改善箇所説明図②

4 連ソレノイドバルブ

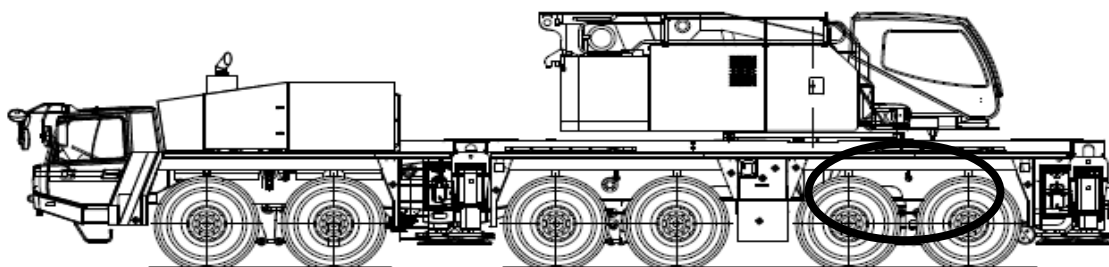
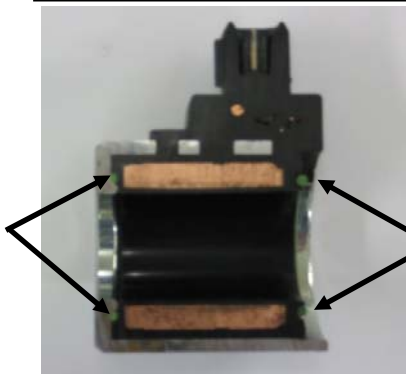
O リング
を追加

O リング
を追加

②車軸が6軸あるクレーン用台車のステアリング装置において、後軸ステアリングの操舵を制御する4連ソレノイドバルブにおける防水対策が不十分であるため、雨水が浸入し錆びて腐食するものがある。そのため、そのままの状態で使用を続けると、当該バルブが作動なくなり、複数ある後軸の一部のステアリングの操舵が固定され、最小回転半径が12mを超えるおそれがある。

②：6軸の全車両、4連ソレノイドバルブを対策品に交換する。
